新御堂筋線高架橋（淀川以南）補修工事-8

○公告資料に修正がありました。下記正誤表をご確認ください。

修正箇所	誤	正
工事図面（20ページ） 新淀川大橋 伸縮 装置補修工詳細図	別添（1ページ）のとおり	別添（2ページ）のとおり

新淀川大橋 伸縮装置補修工詳細図

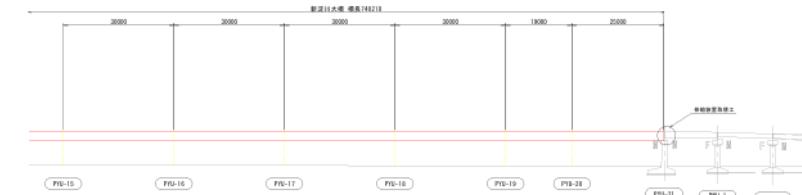
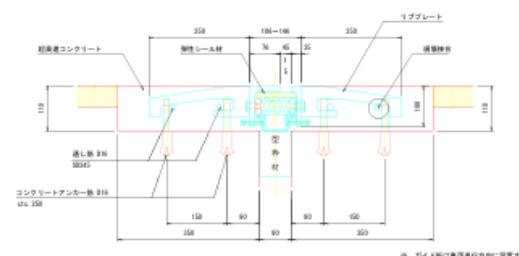
工事図面（20ページ） 新淀川大橋 伸縮装置補修工詳細図

④ 25-4 下面は单回逆行方向に設置する
